**Extension de la mine aurifère Canadian Malartic  
et déviation de la route 117 à l'entrée est  
de la ville de Malartic**

**Deuxième série de questions et commentaires  
du MDDELCC du 14 décembre 2015**

**Document de réponses**

PROJET No. 1403061	Échelle respective	REV. 0	<b>FIGURE S2QC-72d</b>
GIS	PJ	Jan. 2016	
Conception	MG	Jan. 2016	
Vérification	MG	Jan. 2016	
Révision	YB	Jan. 2016

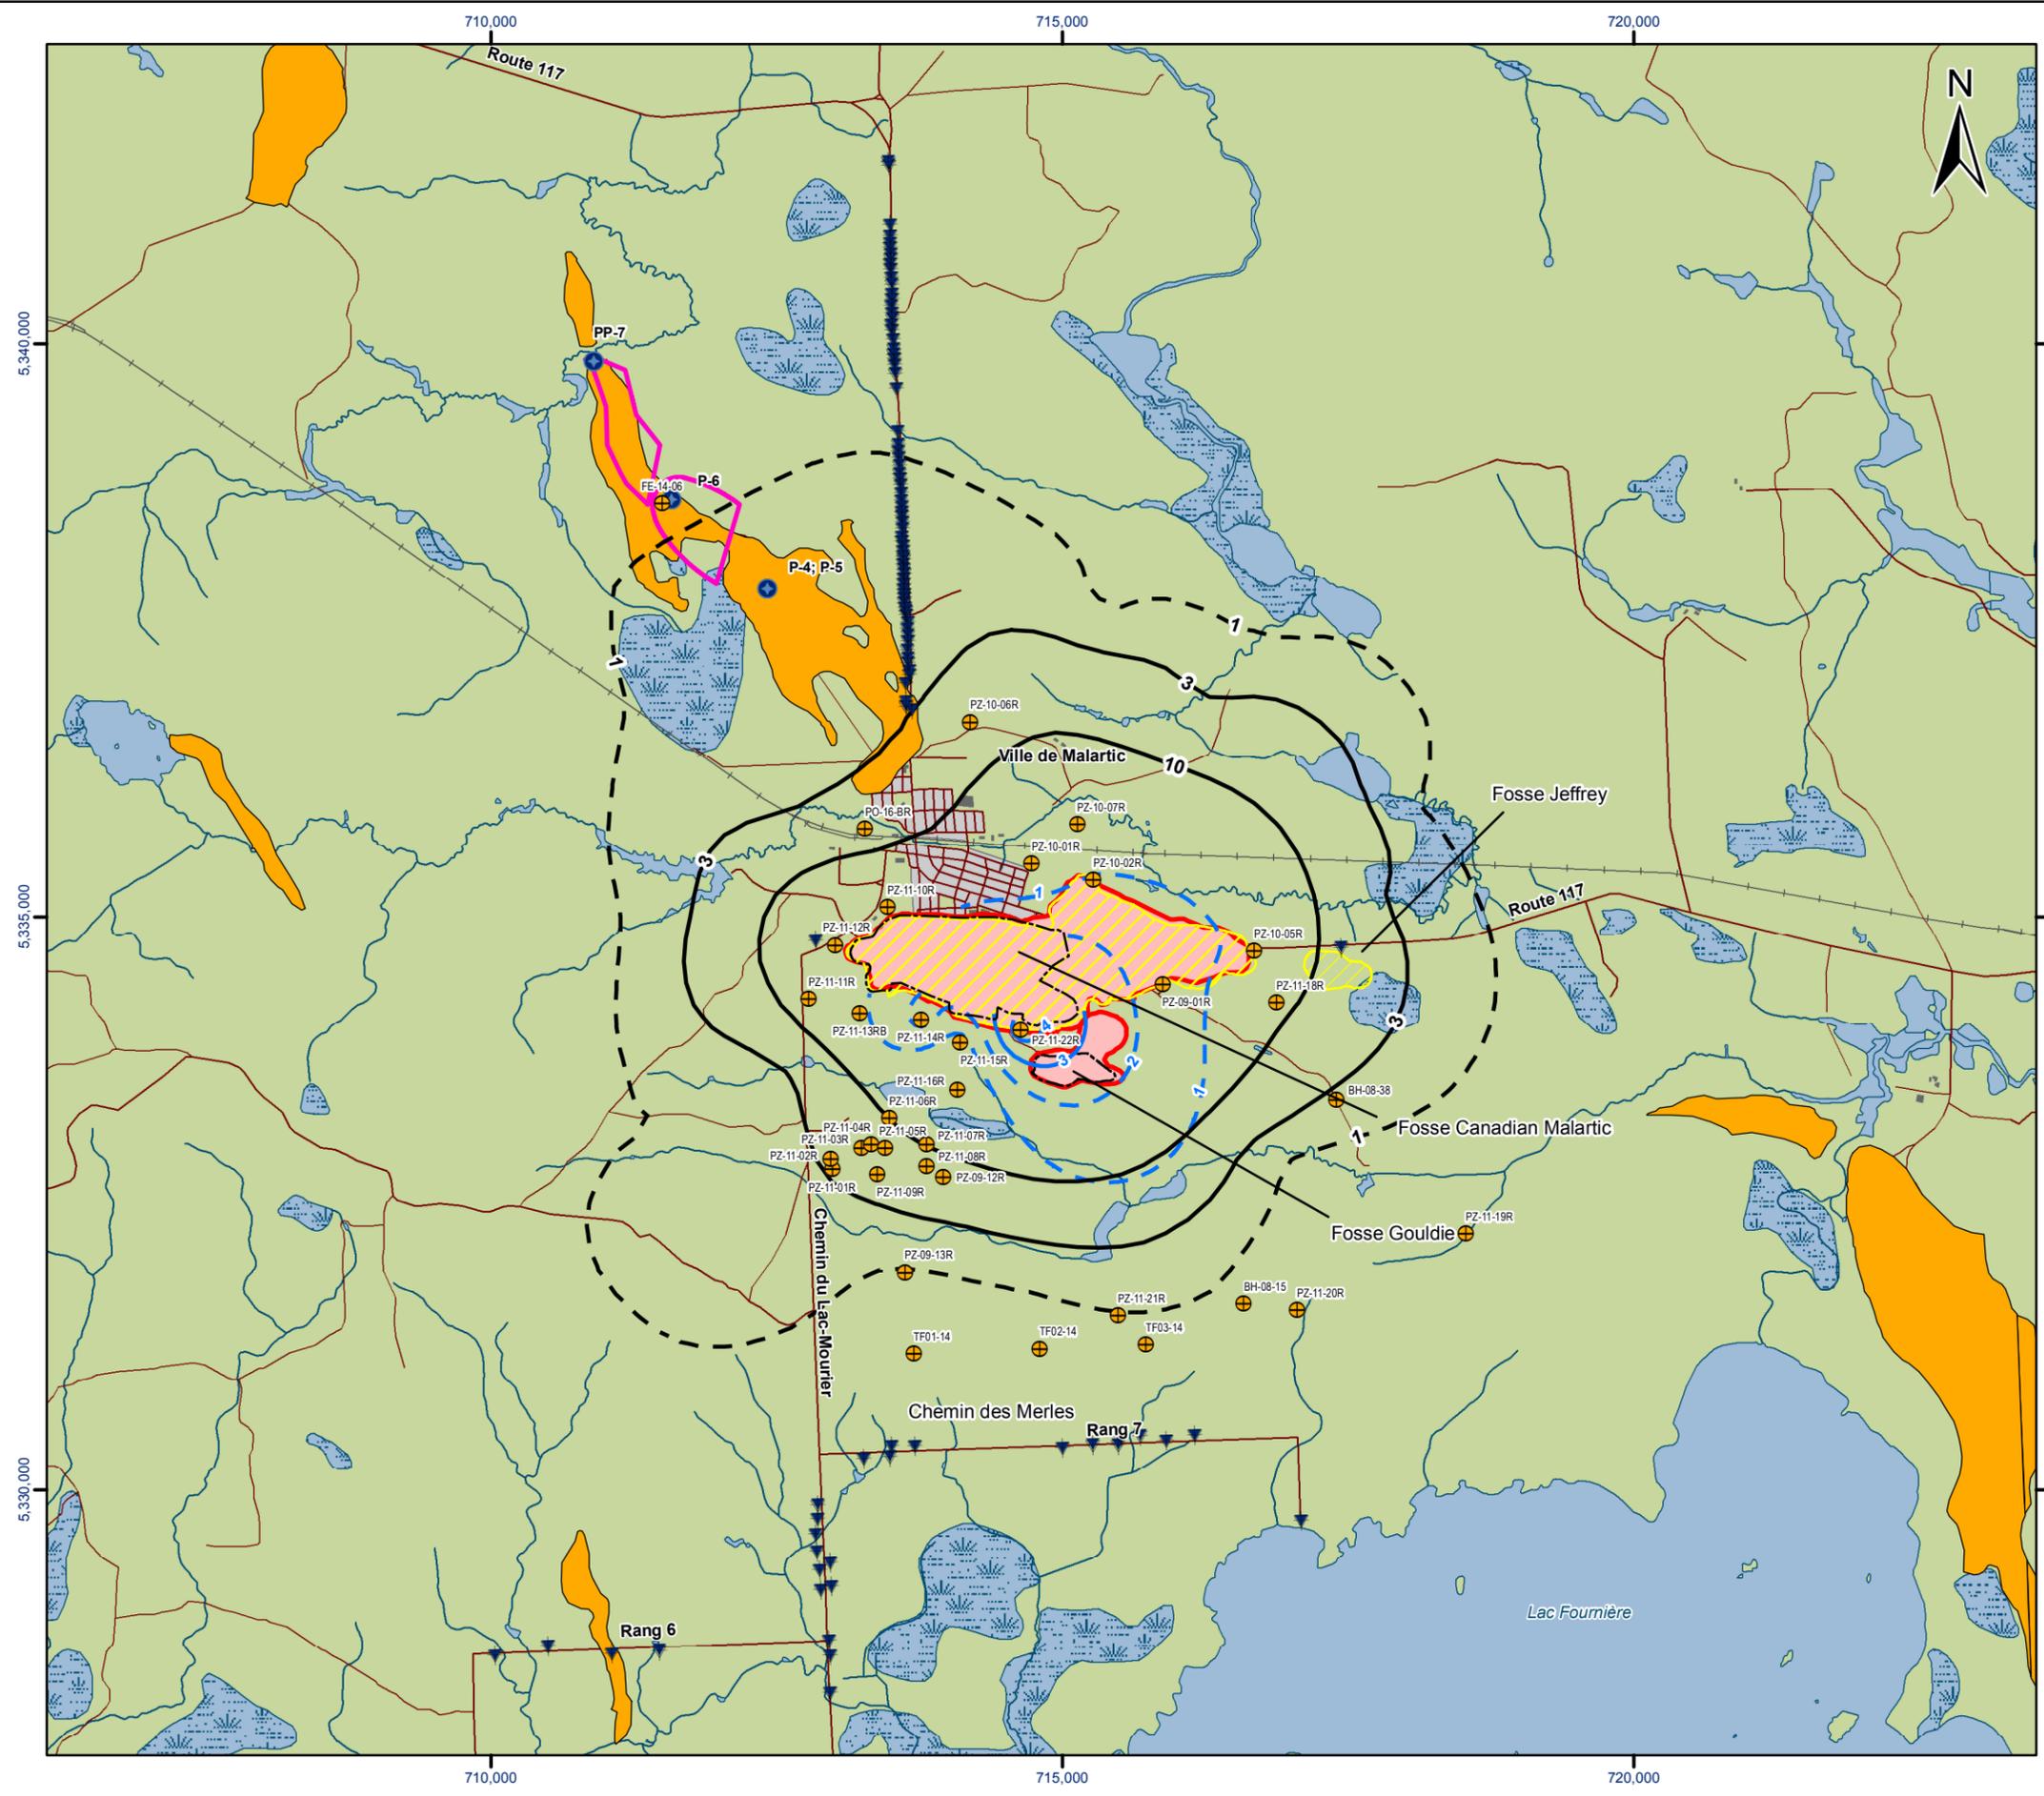
*Dans les scénarios jugés prudents et réalistes, l'initiateur doit indiquer s'il tient compte de l'effet cumulatif des rabattements qui seraient induits par lui-même de même que par la Ville de Malartic dans le secteur des puits municipaux, et ce, après 16 ans d'exploitation. Il doit fournir le débit de pompage anticipé des puits municipaux et présenter une mise en perspective des cônes de rabattement et des aires d'alimentation des puits municipaux après 16 ans d'exploitation.*

La figure S2QC-72d illustre les rabattements prédits et mesurés ainsi que les aires d'alimentation des puits. En considérant que les prédictions du Modèle d'écoulement 3D sont très prudentes et en se basant sur le développement des connaissances de l'hydrogéologie du secteur depuis le début de l'exploitation de la Mine, les risques d'interférence entre le rabattement généré par les activités de dénoyage de la Mine et les aires d'alimentation sont très faibles pour le puits PP-6 et négligeables pour le puits PP-7.
